E45 - SISTEMAZIONE STRADALE DEL NODO DI PERUGIA
Tratto Madonna del Piano - Collestrada

PROGETTO DEFINITIVO PG 372

COMPATIBILITA' AMBIENTALE E PAESAGGISTICA
Elaborati di ottemperanza

Piano-profilo di confronto Tav. 1 di 2

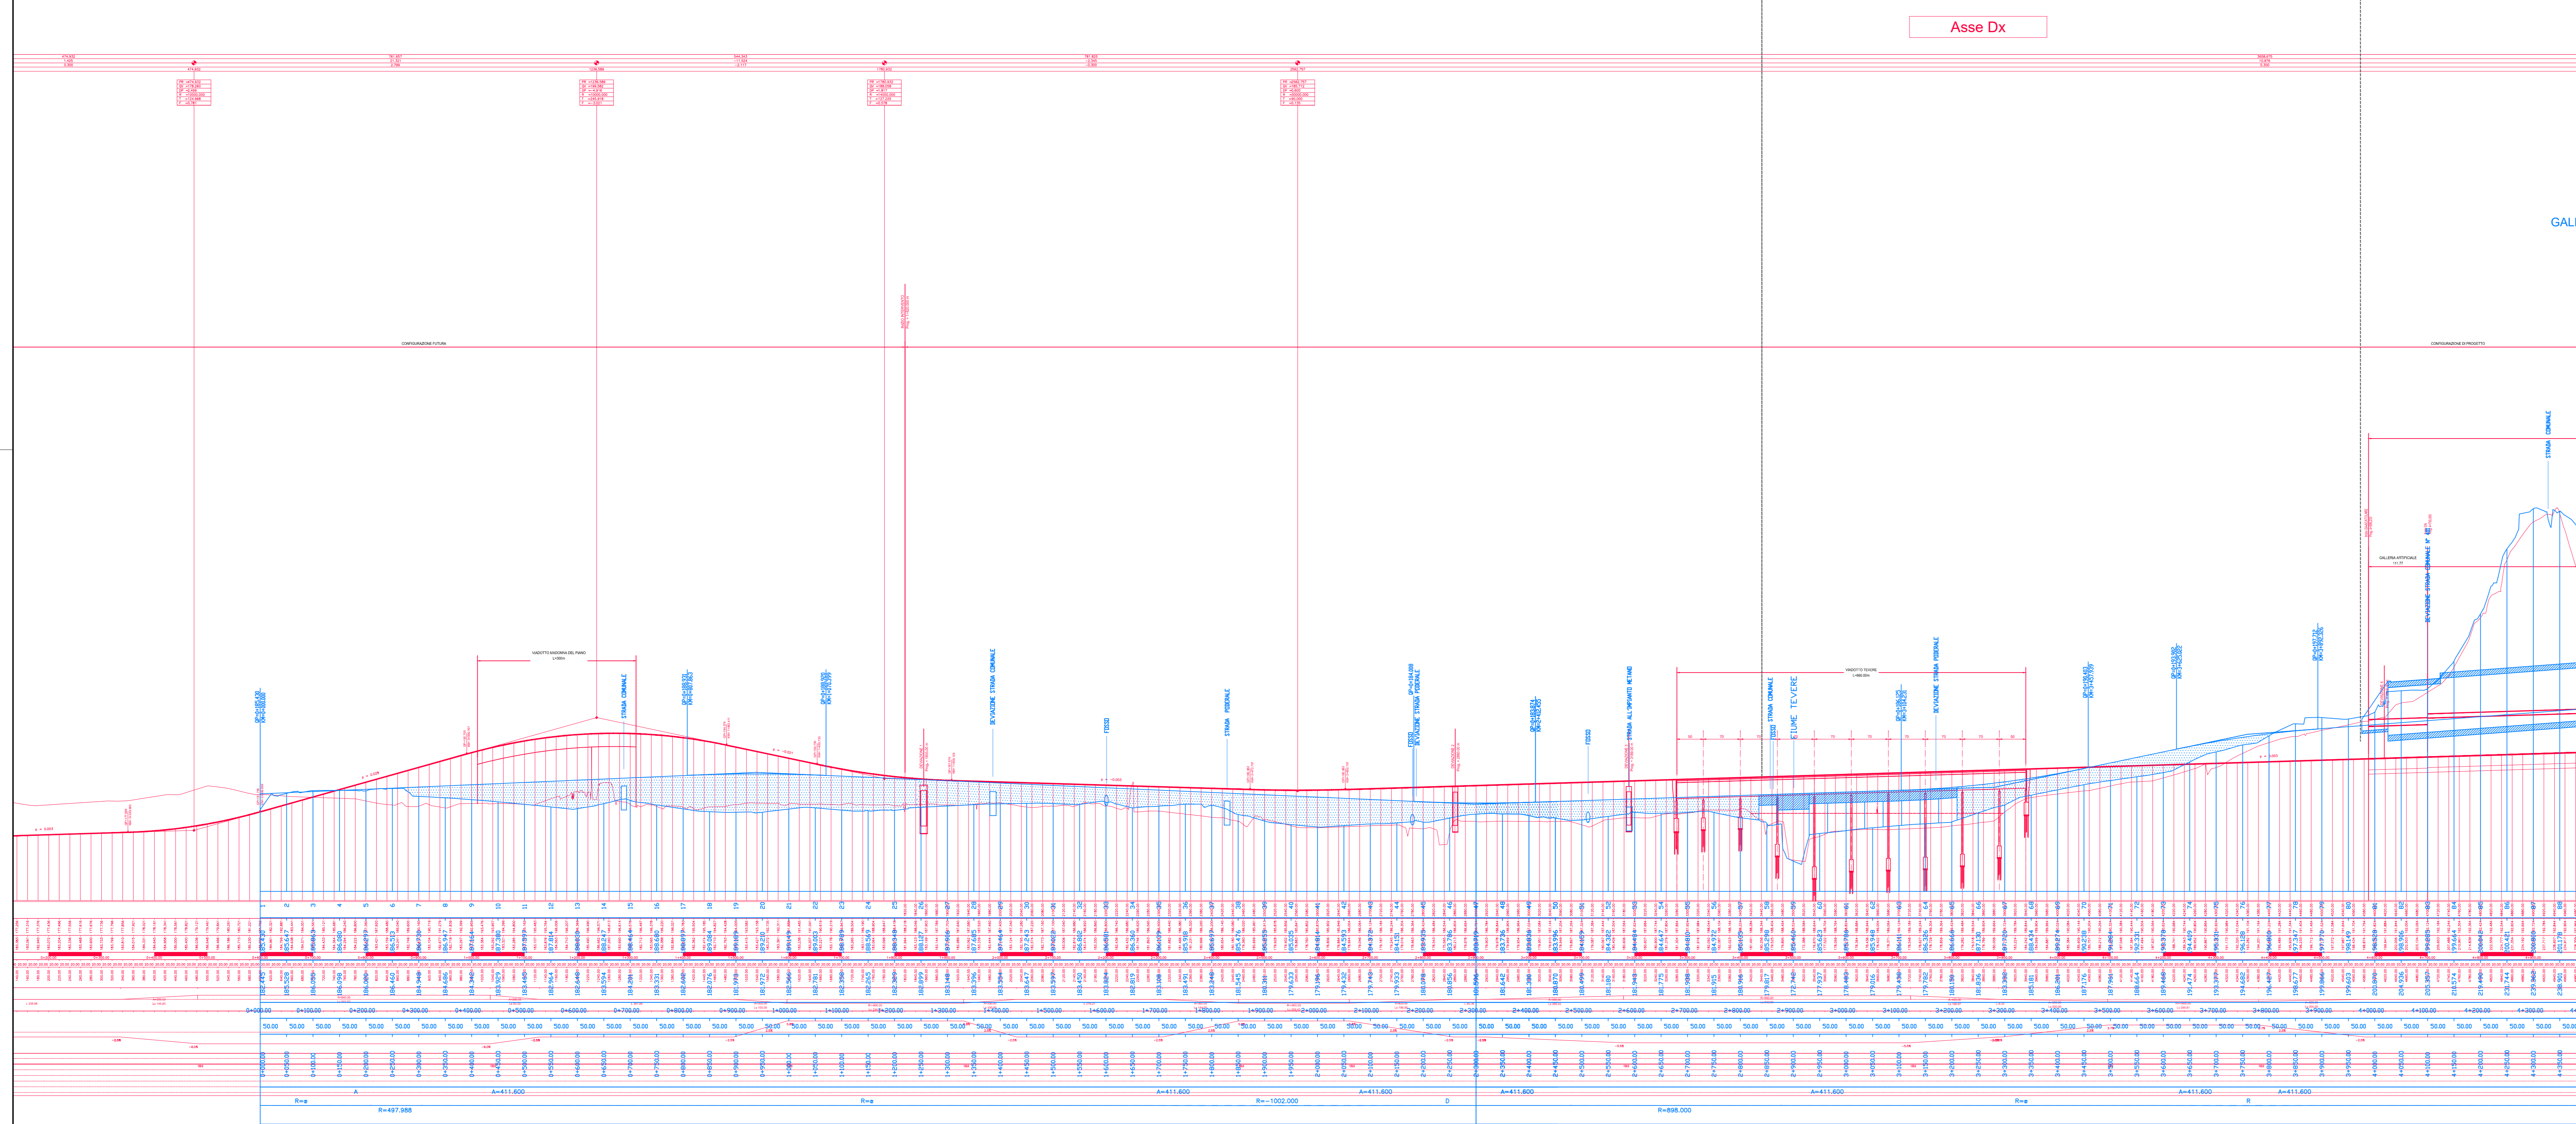
- Previsione di un futuro sviluppo (configurazione futura): le geometrie stradali sviluppate sono state infatti studiate verificando la fattibilità del riordino dell'asse stradale principale con il progetto di proseguimento verso Corciano (cfr. TOUVAIGENSOI, A - 1.P.3).
- Ricongestione con una geometria più compatta (cfr. TOUVAIGENSOI, A - 1.P.3).

- Incremento di campate per posizionare le spalle del viadotto Tevere al di fuori delle stesse (cfr. TOUVAIGENSOI, A - 1.P.7);
- Riduzione impronta a terra per la presenza di minori rilevati (cfr. TOUVAIGENSOI, A - 1.P.4);
- Inalzamento livellata stradale (cfr. TOUVAIGENSOI, A - 1.P.8);
- Lieve spostamento a nord del tracciato (cfr. TOUVAIGENSOI, A - 1.P.4);
- Approfondito studio delle membrature, delle pile e per arrivare a soluzioni in grado di inserirsi in maniera armoniosa con il contesto circostante (cfr. TOUVAIGENSOI, A - 1.P.12).

- Livellata più bassa con conseguente minor impatto paesaggistico sulla viabilità e sugli edifici esistenti;
- Attenuto studio di inserimento paesaggistico dell'imbocco (cfr. TOUVAIGENSOI, A - 1.P.10);
- Cabina impianti in continuità con la struttura in uscita dalla galleria per una migliore integrazione.
